DESCRIPTION DE LA DEMANDE		référence dossier
Demande déposée le 02/04/2025		N° PA 87 114 2500002
Par :	SARL LOTICENTRE	Surfaces de plancher autorisées
Demeurant à :	34, rue du Gué de Verthamont 87000 LIMOGES	
Représenté par :	Monsieur GENESTE Hubert	
Pour :	Lotissement	
Sur un terrain :	Rue Wolfgang Amadeus Mozart	
Cadastré :	AH 441p	Destination :

CONSIDÉRANT que le projet objet de la présente décision consiste, sur un terrain situé, rue Wolfgang Amadeus Mozart à Panazol (87350), en la réalisation d'un lotissement « Les Jardins de Mozart II » de 12 lots maximum à usage de maisons d'habitation sur un terrain d'une superficie de 3 570 m² ;

Demande de permis d'aménager
N° PA0871142500002

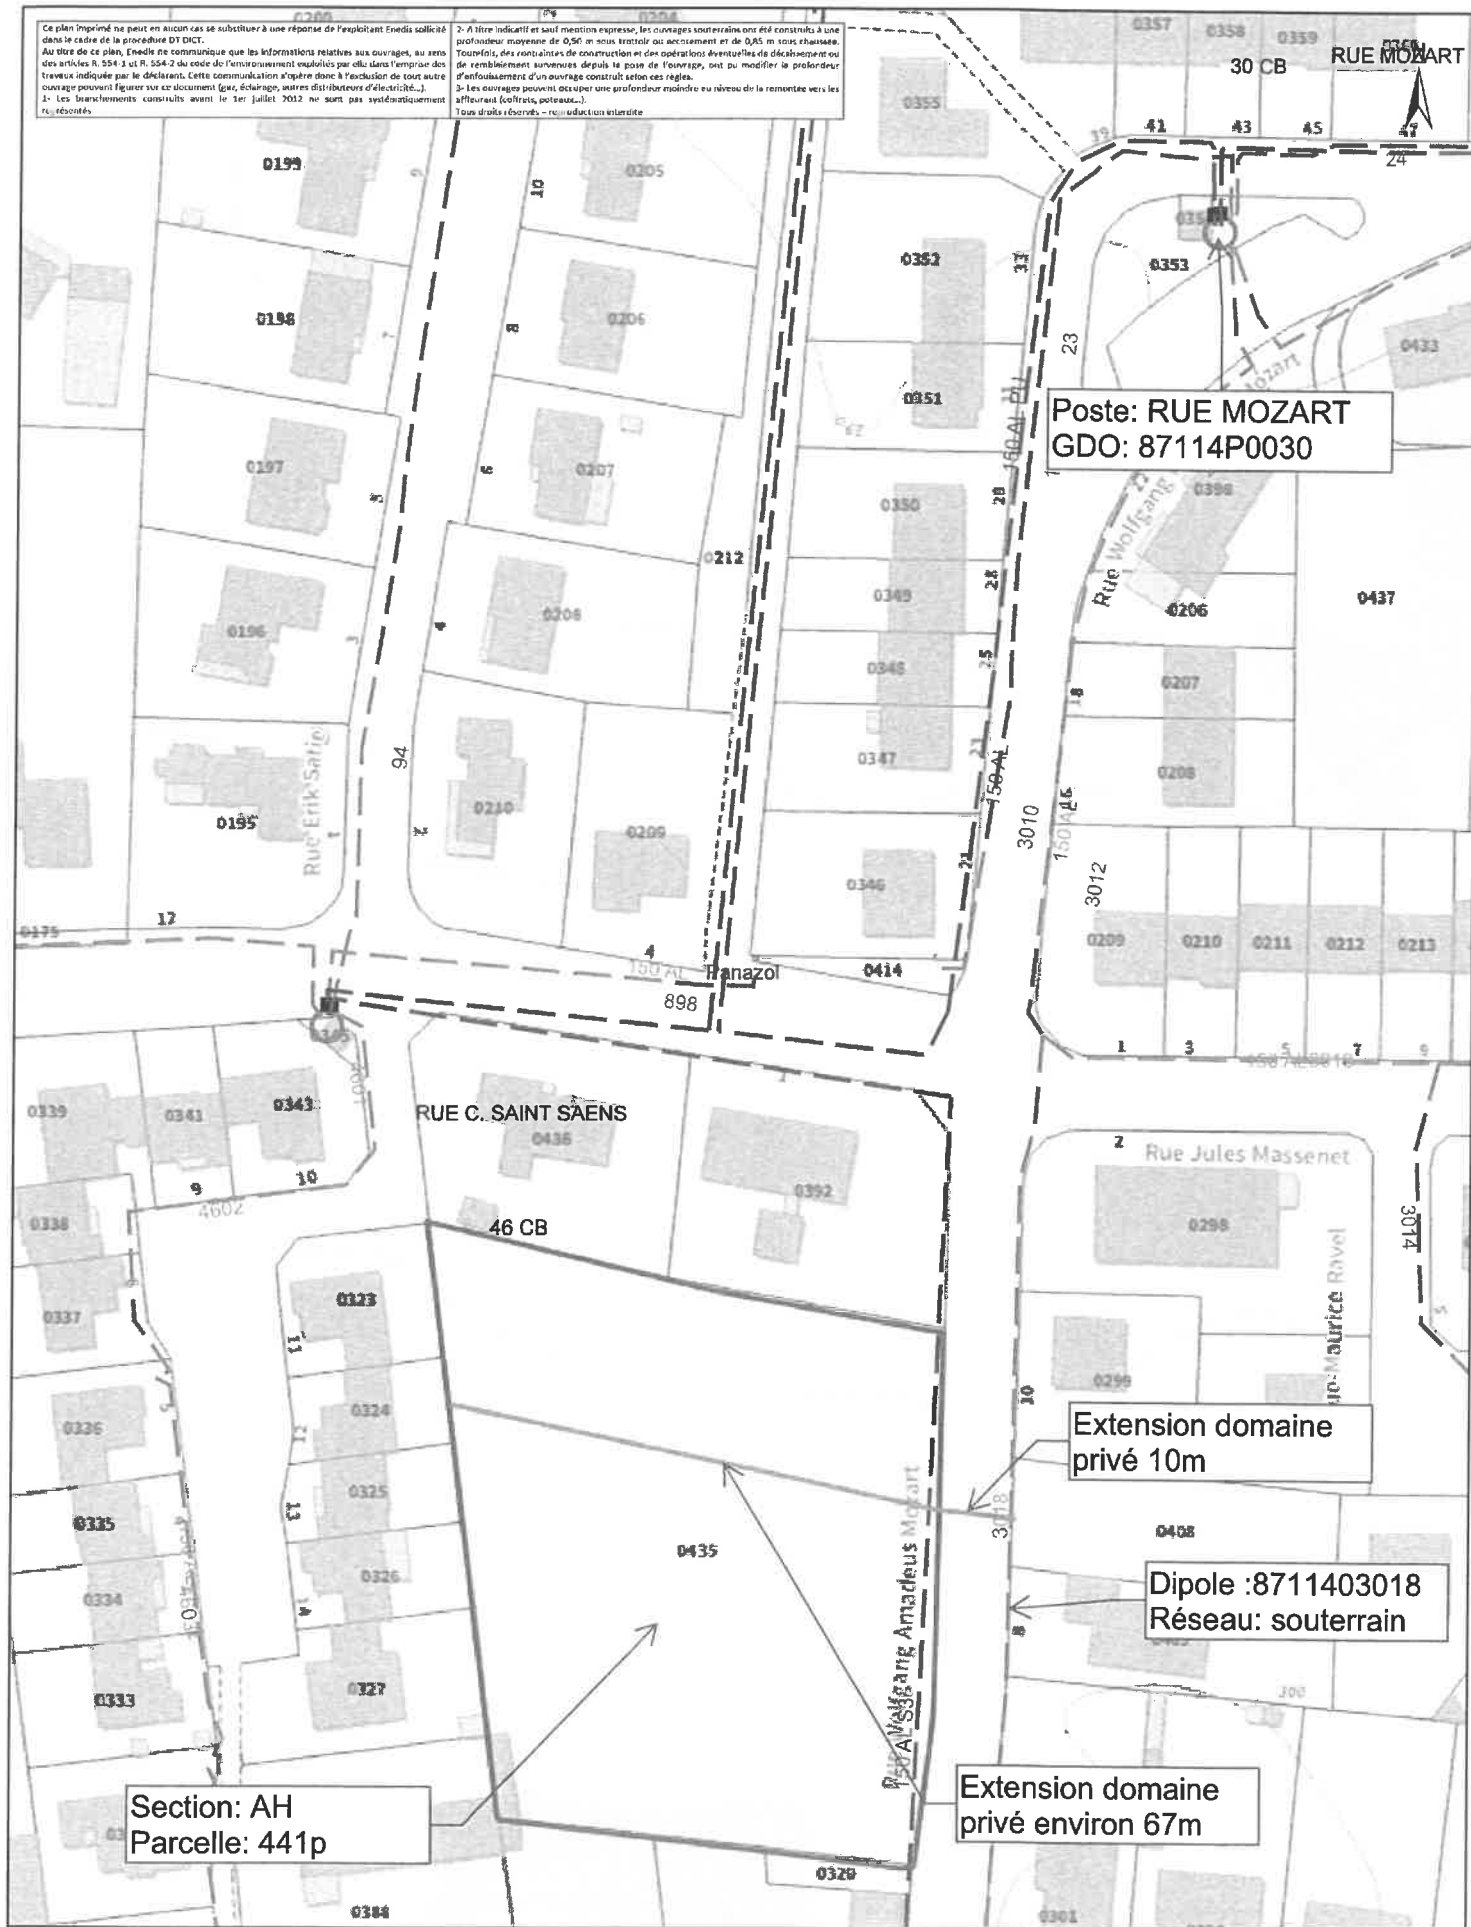
Nous avons instruit cette demande sans disposer de la puissance de raccordement nécessitée par le projet. L'autorisation d'urbanisme concernant un lotissement, nous avons basé notre réponse sur l'hypothèse d'une puissance de raccordement globale du projet de 36 kVA triphasé.

Nous vous informons que, sur la base des hypothèses retenues pour notre analyse, le raccordement de ce projet au réseau public de distribution nécessite un branchement avec des travaux sur le réseau (extension).

N° 236/2025

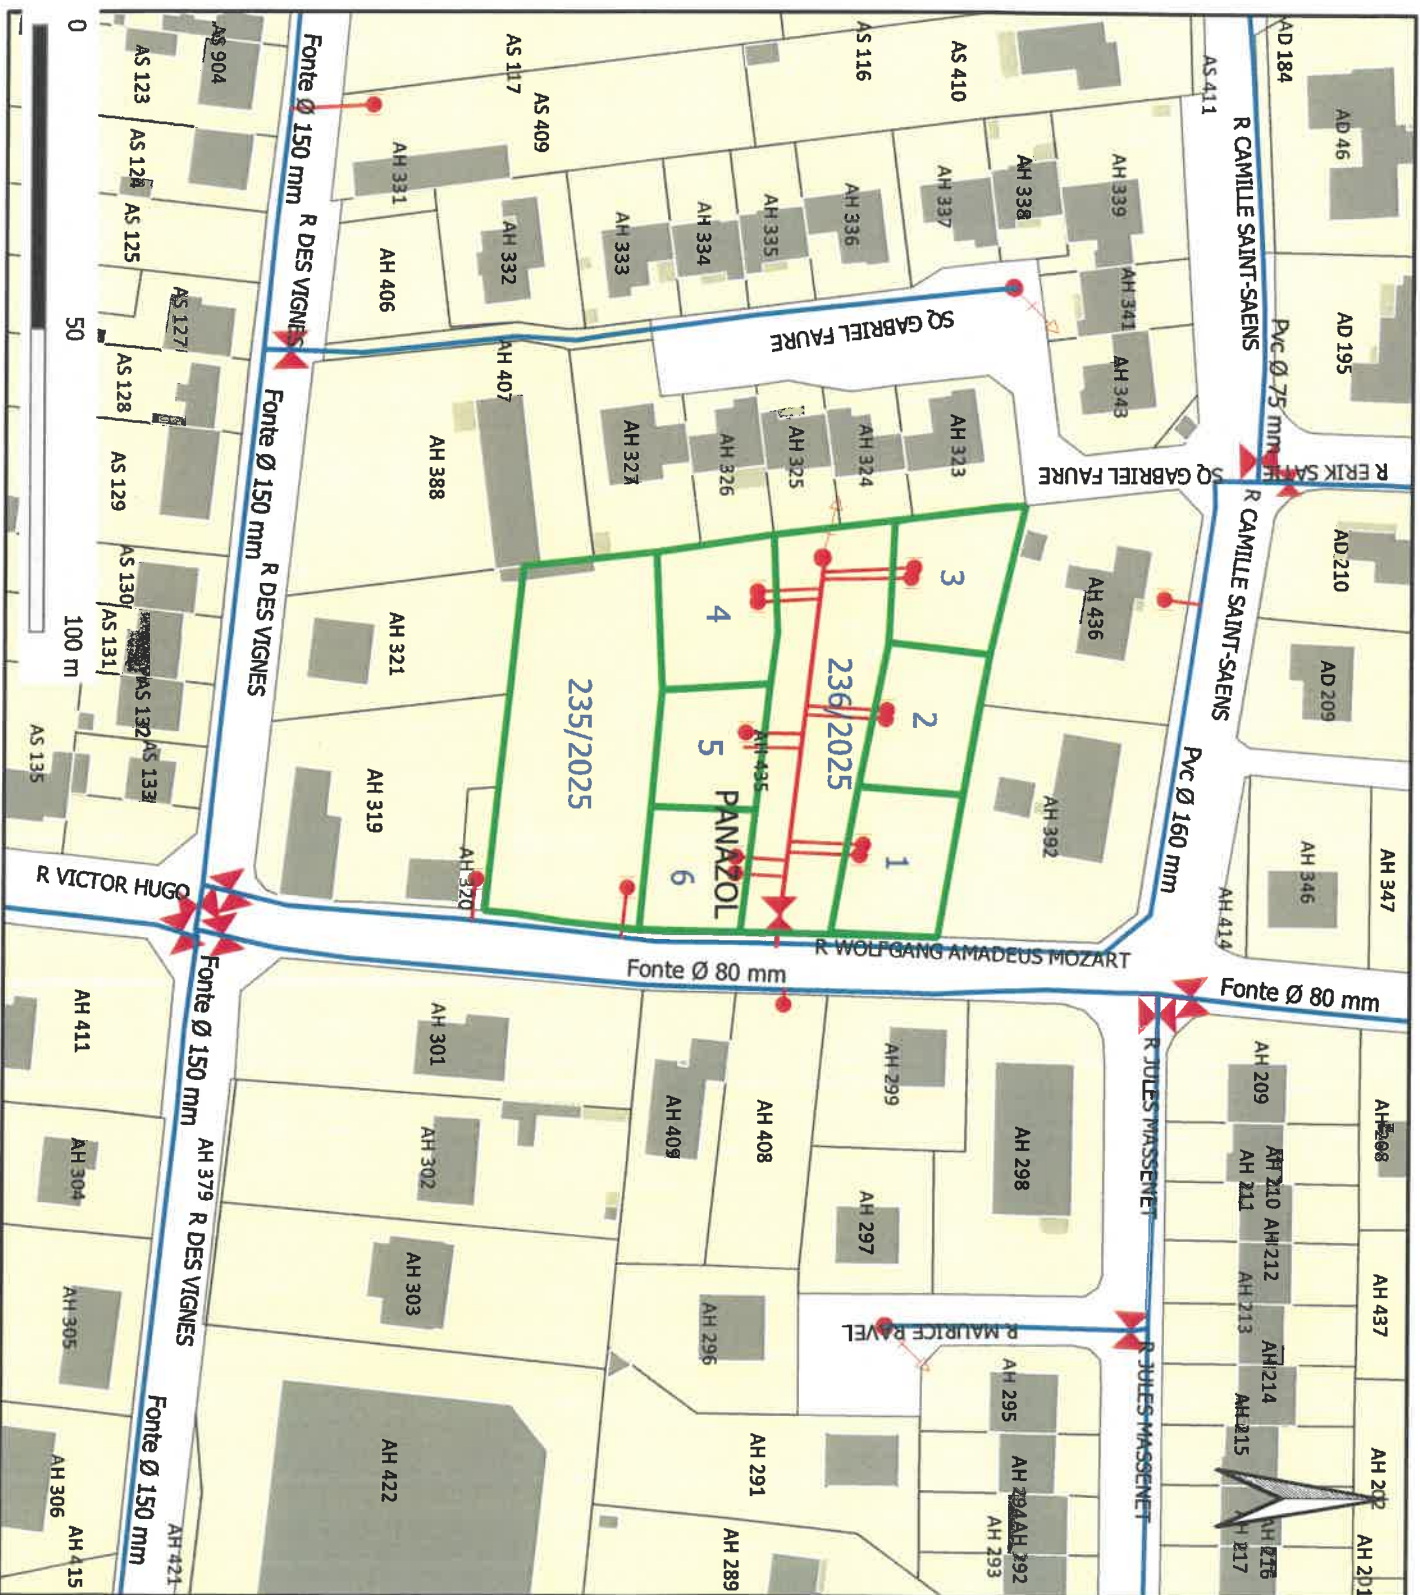
- **A la charge du porteur du projet :** Une conduite principale en PVC 160 mm existe en façade de la parcelle, deux extensions extension de réseau sera nécessaire en PVC 63 mm afin de pouvoir desservir chaque lot. Un branchement particulier en PeHD de D.E.N. 25 mm devra être réalisé depuis cette nouvelle conduite. Le diamètre nominal de la canalisation du branchement (défini ici par défaut en PeHD DEN 25 mm) devra peut-être au final être réévalué en fonction de l'emplacement du futur bâtiment au sein de la parcelle, non connu à ce jour à ce stade de l'instruction.

- De même, l'emplacement du compteur est ici à titre indicatif. Son positionnement sera à affiner ultérieurement avec le demandeur.
- Les différents équipements prévus sur le réseau projeté (vidanges et purges) doivent bénéficier d'un exutoire approprié (E.P., fossé). Des équipements supplémentaires peuvent être demandés (ventouse) selon le profil altimétrique du terrain.
